Propojení průmyslové zóny Plazy s MÚK Kosmonosy - prodloužení silnice III/0164

SO 801 Vegetační úpravy

Číslo ZBV:
06

Oznámení o nové skutečnosti č. 10 – přesazování stromů

UPRAVENÁ PROJEKTOVÁ DOKUMENTACE STAVBY

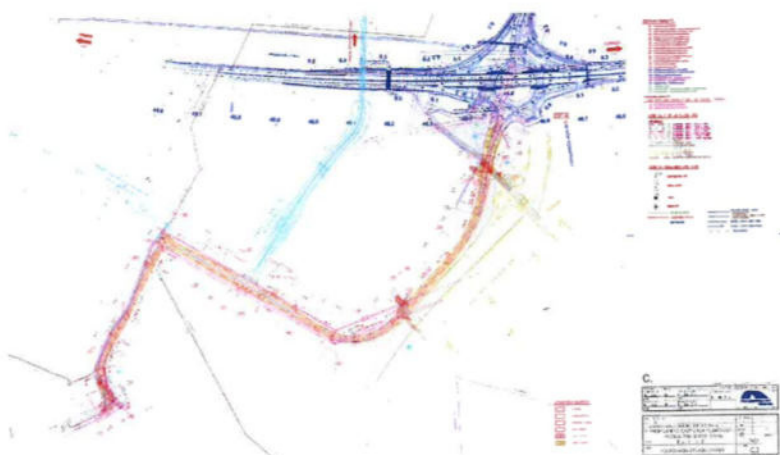
Úpravy Projektové dokumentace spočívají zejména v přesunutí stávajícího oplocení areálu vlastníka pozemku na novou hranici Pozemku dle přiložené situace, který není dotčen trvalým zábořem, přičemž k přesunu oplocení dojde před započatím stavebních prací, dále prodloužení svodidel dle situace v příloze a přespádování svahu u komunikace dle řezu v příloze, a dále přesazení stávajících stromů na nové místo dle určení vlastníka pozemku a v případě uhynutí do 1 roku po přesazení nahrazení novými obdobnými stromy.
